実行計画の取組み状況および 指摘事項への取組みについて

平成23年4月25日

日本原子力発電株式会社

2.指摘事項に対する対応
 (1) 前回委員会等における指摘事項に対する対応

電源の確保について

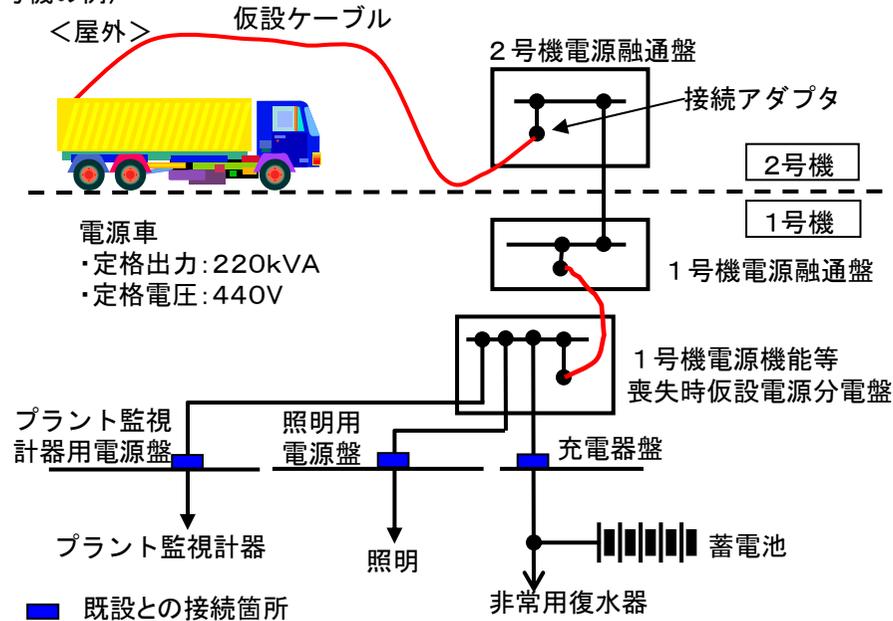
ご意見 1: 電源車の容量は必要十分か

(1) 電源車: 必要な容量以上の電源車を準備

◇1号機: 約144kVA < 220kVA

◇2号機: 約628 < 1020kVA
(220kVA + 800kVA)

炉心冷却機能の確保

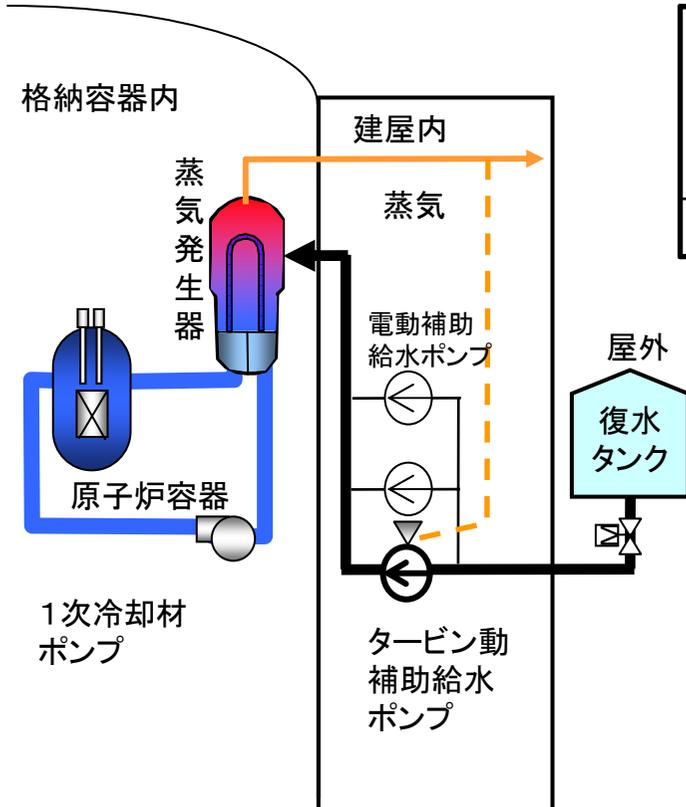
ご意見 3 :タービン動補助給水ポンプ駆動蒸気で、安定的に給水できるのか

駆動蒸気圧が小さい時の性能

プラント	駆動蒸気圧力 (MPa)	揚程 (m)	流量 (m ³ /h)
敦賀2号機	0.3	約100	約25

タービン動補助給水ポンプは、蒸気発生器に水を供給し続ける機能を有し、原子炉を冷却するのに必要な水を給水する機能を有する。

炉心冷却機能の確保(1号機)

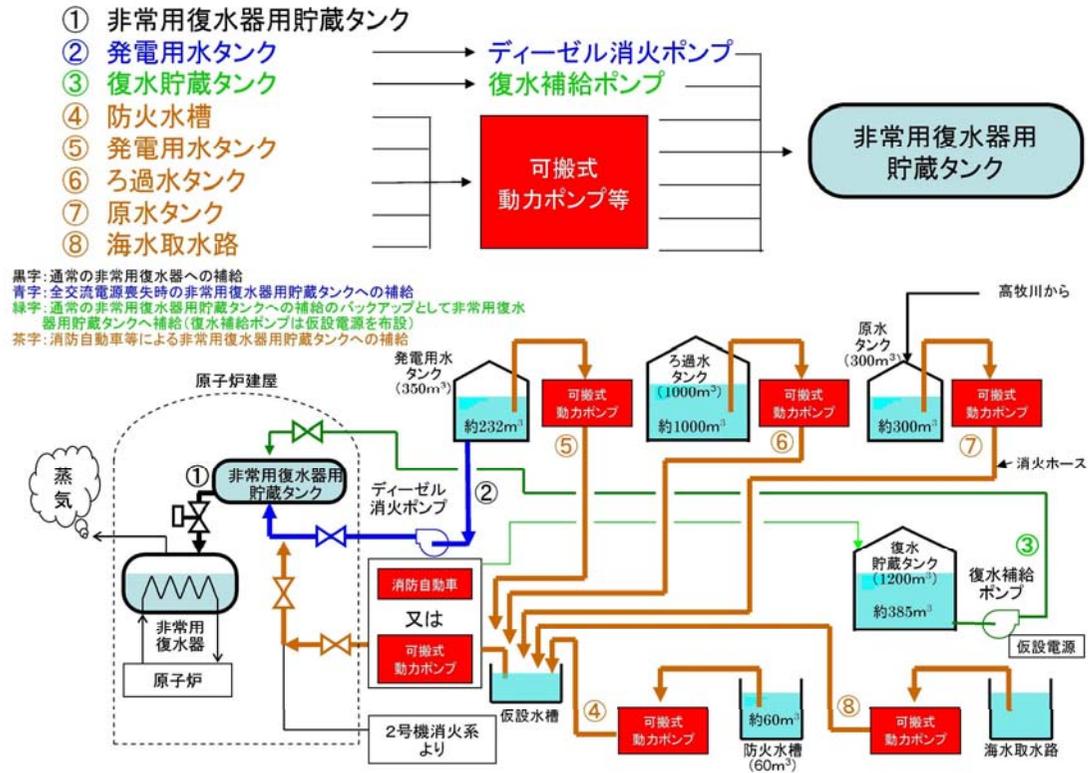
ご意見 4: 非常用復水器用貯蔵タンクの水源の容量は

給水可能時間: 約9.5日

発電所内で保有しているタンクの淡水で9.5日間の給水が可能であり、その後、海水で継続冷却

炉心冷却機能の確保(2号機)

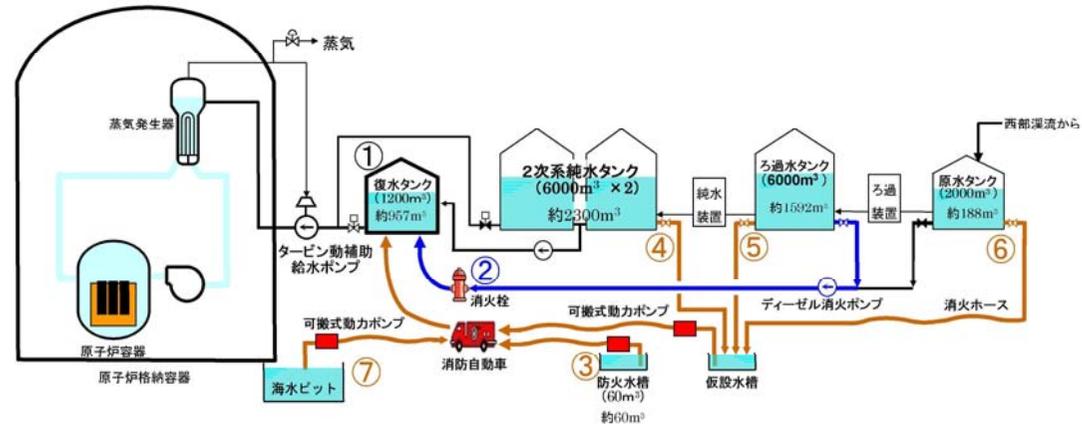
ご意見 4:タービン動補助給水ポンプの水源(復水タンクなど)の容量は

給水可能時間:約9日

発電所内で保有しているタンクの淡水で9日間の給水が可能であり、その後、海水で継続冷却

燃料搬送ルート、電源車(燃料補給資機材含む)の設置場所

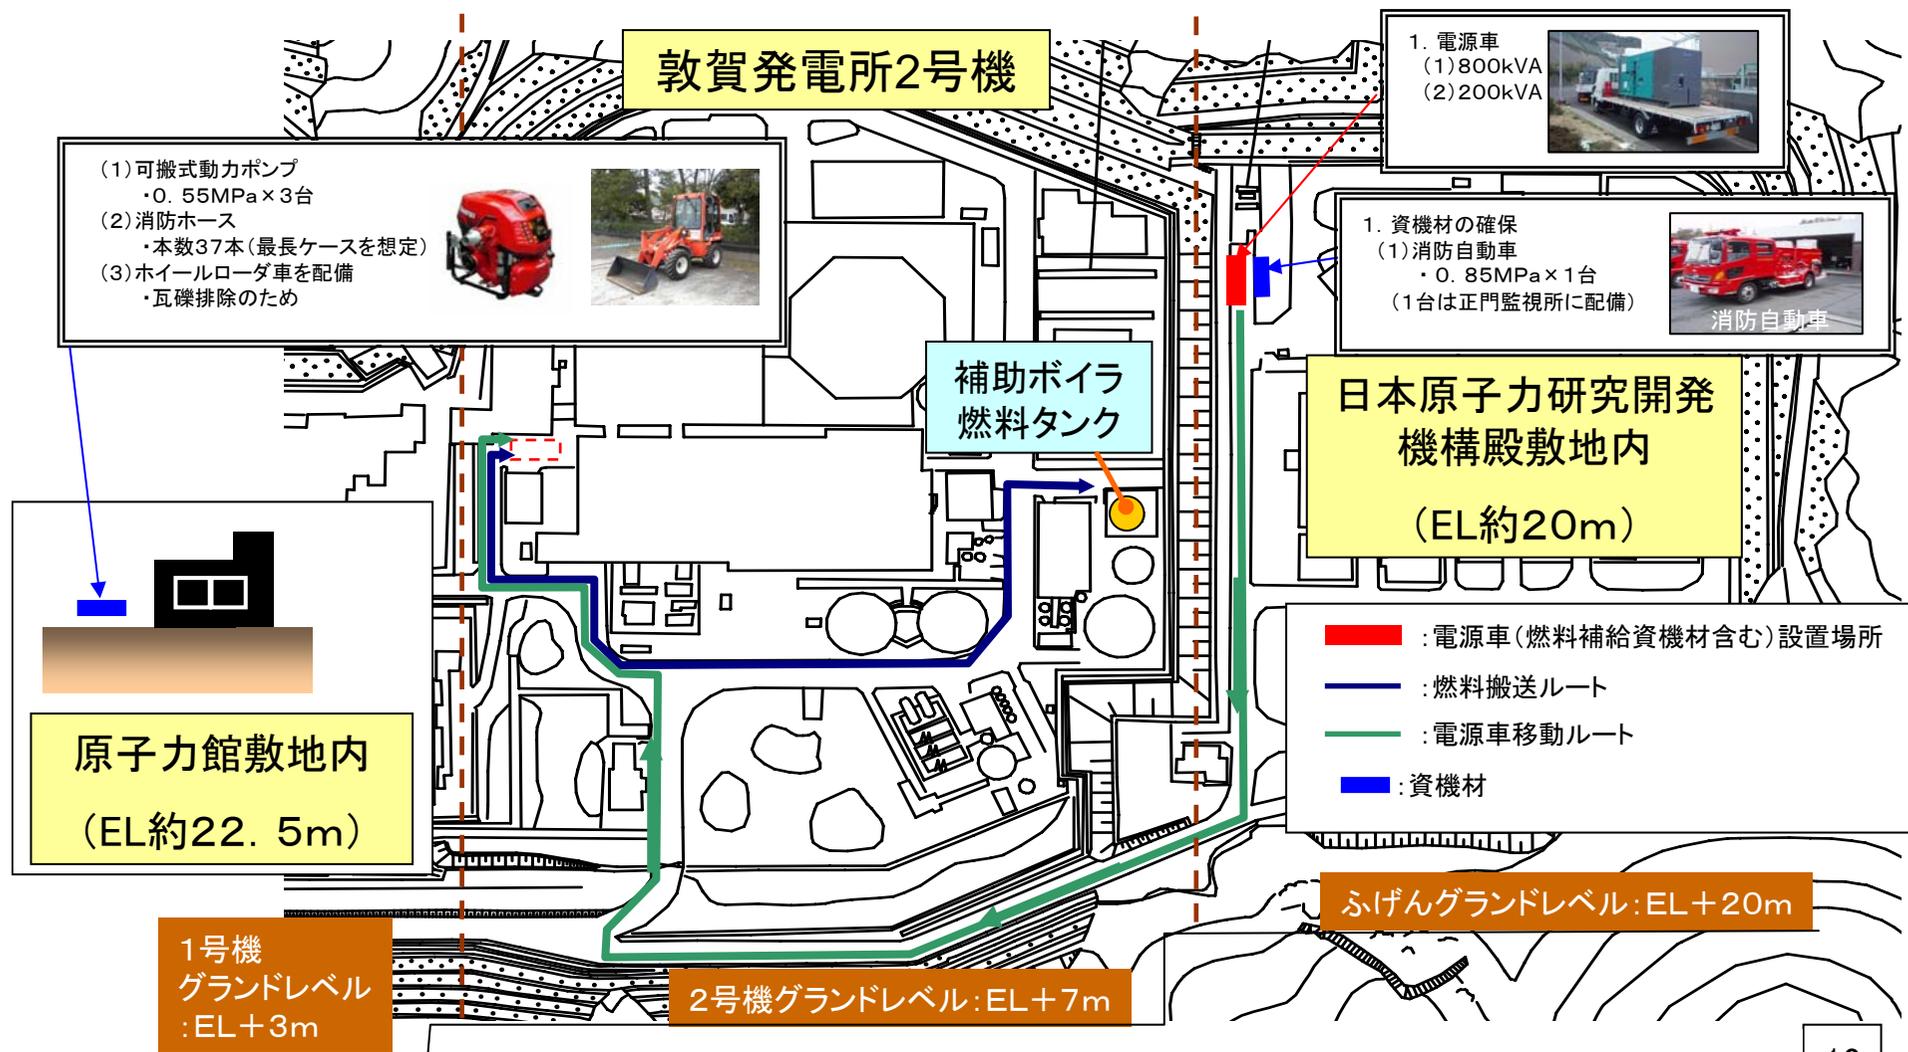
ご意見 6: 電源車、タンクローリ、消防ポンプおよび瓦礫を除去するタイヤショベルの保管方法は

- ・敦賀はタンクローリの代替としてドラム缶を使用
- ・タイヤショベルの代替としてホイールローダ車を使用

使用済燃料貯蔵池関連設備の耐震性(1号機)

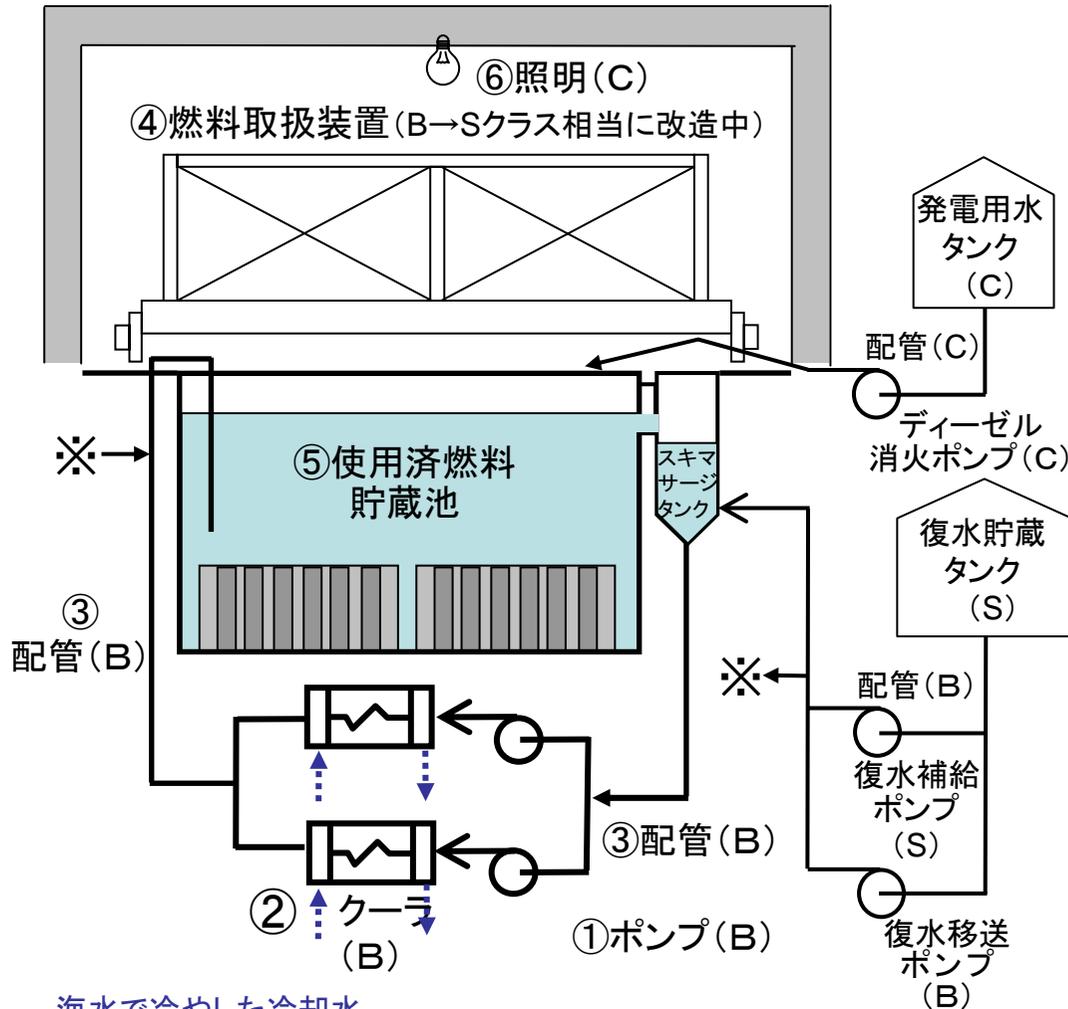
ご意見 7 : 燃料取扱建屋の耐震バックチェックにおける評価は (敦賀1号機においては原子炉建屋)

使用済燃料貯蔵池関連設備のBクラスの機器について、今後耐震性を有することを確認する。また、必要に応じて対策を実施する。

使用済燃料ピット関連設備の耐震性(2号機)

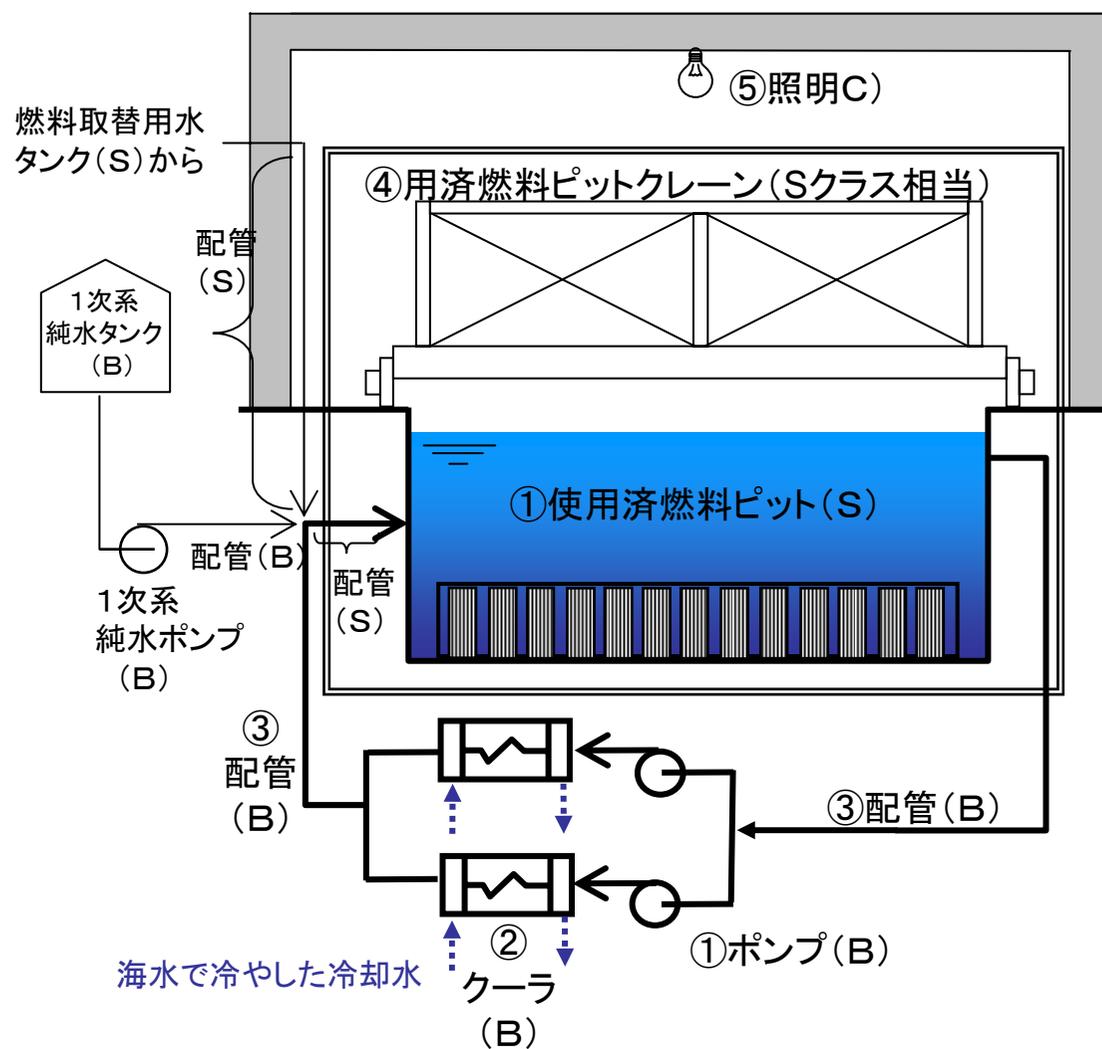
ご意見 7 : 燃料取扱建屋の耐震バックチェックにおける評価は (敦賀1号機においては原子炉建屋)

発生値 (MPa)	評価基準値 (MPa)
①燃料ピットポンプ	11	210
②燃料ピットクーラ	169	202
③配管	156	379
④ピットクレーン	落下しないことを確認済み	
⑤照明	落下しないことを確認する

※耐震評価を実施し、必要に応じ耐震裕度向上対策を計画する。

耐震Cクラスタンクの耐震性について(1号機)

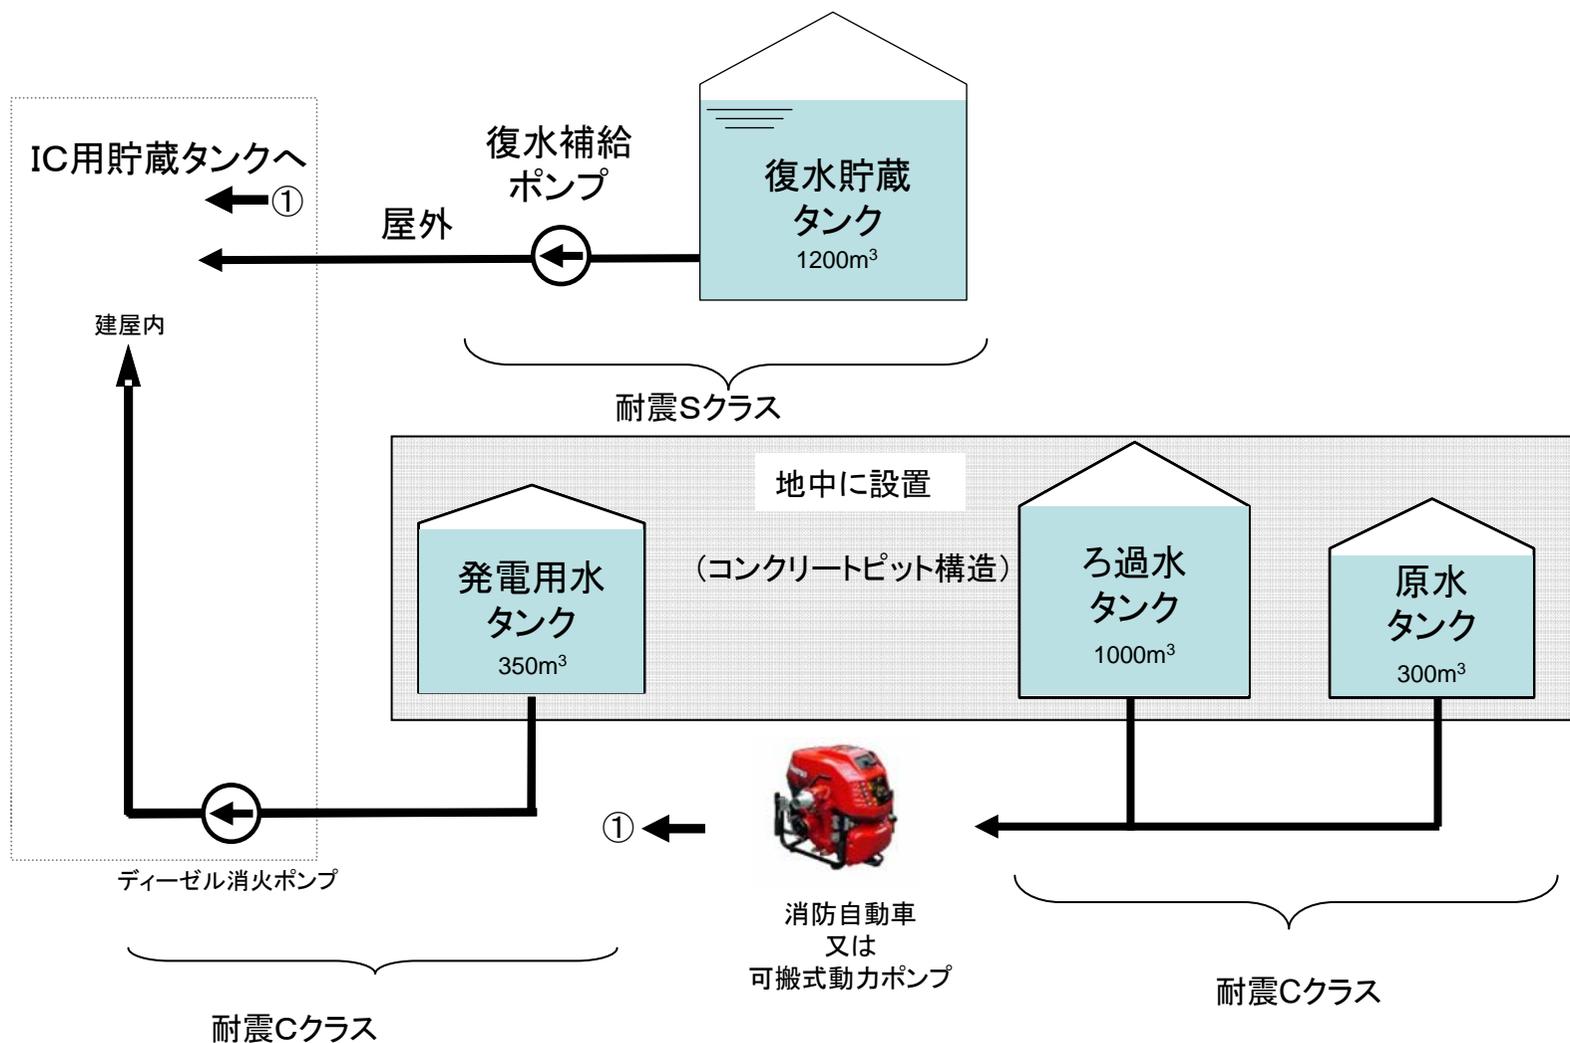
ご意見 8:地震・津波時における淡水タンク等の健全性は

耐震Cクラスタンクの耐震性について(2号機)

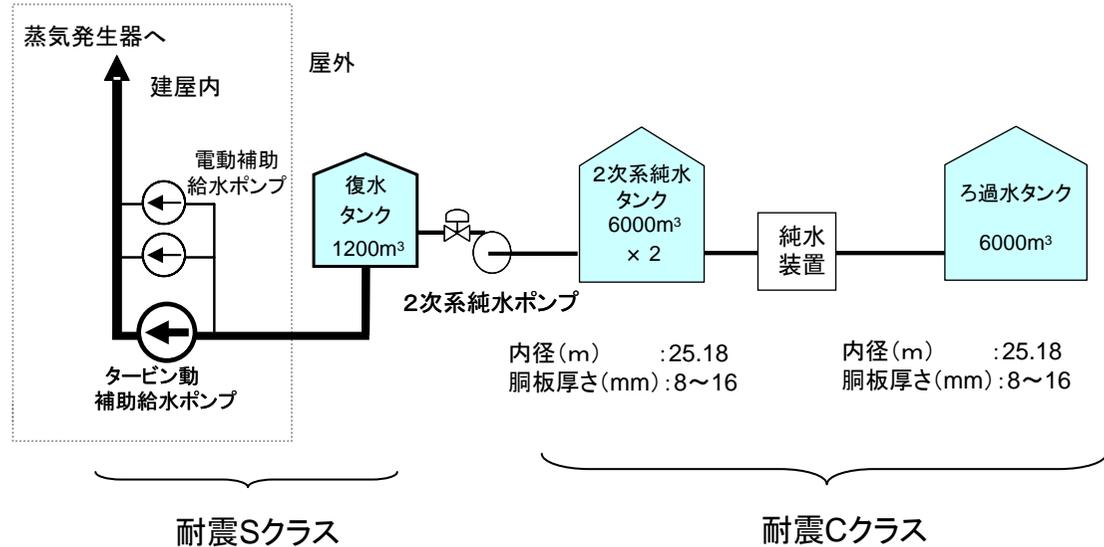
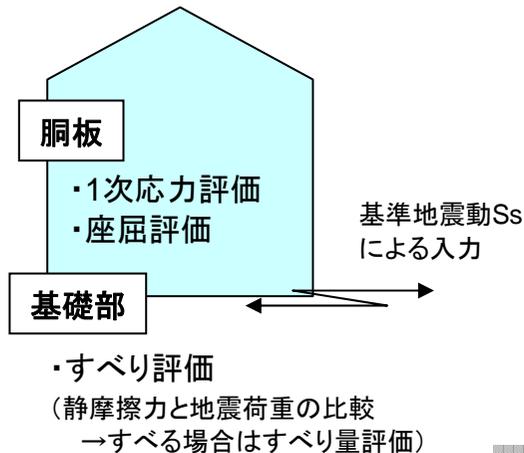
ご意見 8:地震・津波時における淡水タンク等の健全性は

○水源となるCクラスのタンクについては、地震、津波などの発生後、使用できるものを活用する考え。
 ○ある程度の強度見通しを得る意味で、入力について仮にSs地震動を想定した場の評価を実施

評価部位	評価項目	発生値		評価
		2次系純水タンク	ろ過水タンク	
胴板	一次応力	195MPa	195MPa	価基準値0.6Su=240MPa以下である
	座屈	0.74	0.74	評価基準値:1以下
基礎部	最大すべり量	42.7mm	42.7mm	すべり量は既存のフレキシブル配管等に対応可能と考えられる。

実力ベースでは、機能は維持されるものと評価される。

送電系統・受電設備の強化

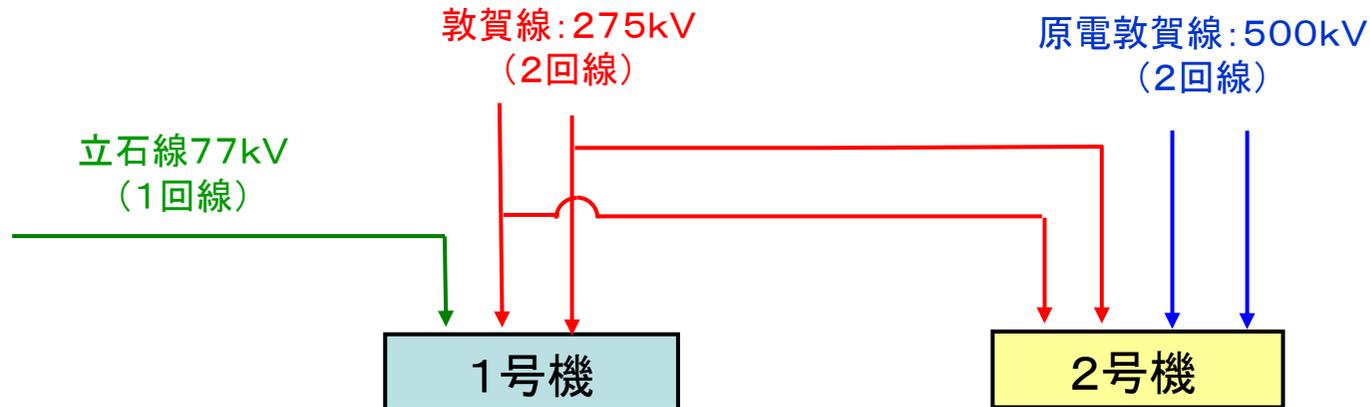
ご意見 9: 受電設備、変圧器、変電所他の地震・津波対策は

地震にかかる評価	津波にかかる評価
発電所受電設備(特高開閉所、ケーブル、変圧器等)	・変電所の設備同様、 0.3Gの共振正弦3波に耐える設計。 (耐震クラスはC) ⇒ 変圧器は0.5G、それ以外は0.3G	・特高開閉所設備や変圧器などは、洗浄等の手当てが必要。 ・地下のケーブルについては、海水冠水状態でも使用可能。

今後、敦賀1号機と2号機の電力供給の信頼性向上に資するよう、全ての送電系統を敦賀1号機、2号機に接続し、電力供給を可能とする(NISA指示)。

津波の評価について

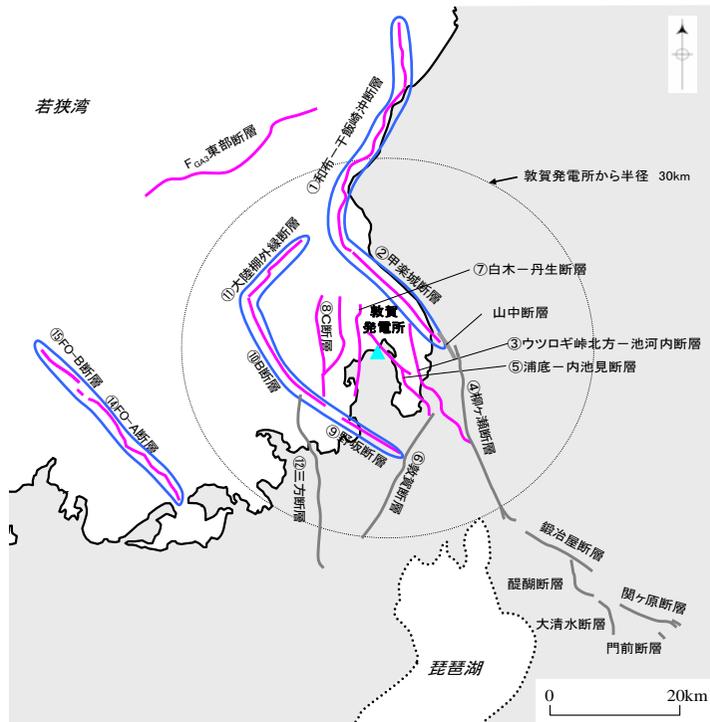
ご意見 10: 津波評価の検討状況は

○土木学会基準に基づき海岸線と海底地形を最新の地形図等をもとにモデル化し、地震の断層運動による海底の鉛直変位分布を海面に与え、シミュレーション解析により各地点の津波高さを計算。

また、既往津波の痕跡高の再現計算を実施することにより、数値計算に基づく妥当性確認を行い、津波高さ: EL+ 2.8mと評価。

○緊急対策 安全上重要な設備の冠水防止のため扉等へのシール施工

- ・冠水防止のためさらに信頼性を高めるため水密扉への取替
- ・海水ポンプエリアに防護壁を設置(平成24年3月完了予定)

緊急時対策本部の津波対策

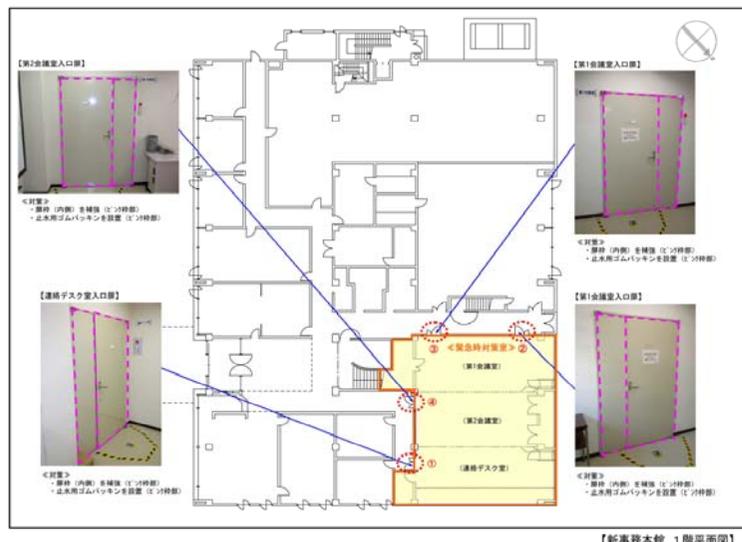
ご意見 11: 緊急時対策所の津波に対する対応は

緊急時対策本部について、津波の影響を受けないよう防水処理を実施する。

- ① 大津波警報が出た場合、発電所対策本部(地震によって設置)を設置するとともに、要員は一旦、固体廃棄物貯蔵庫などの高台に退避させる。
- ② 緊急時対策本部や通信設備が機能しない場合を想定し、以下の通信手段を確保
 - ・本店との通信 : 衛星電話(約10台)
 - ・所内での通信 : トランシーバー

- ①新設する緊急時対策本部に係わる通信設備の検討の中で、緊急時対策本部の機能を機動的に発揮できるよう、通信機材等の増強を検討する。
 - 衛星通信システム、構内無線等
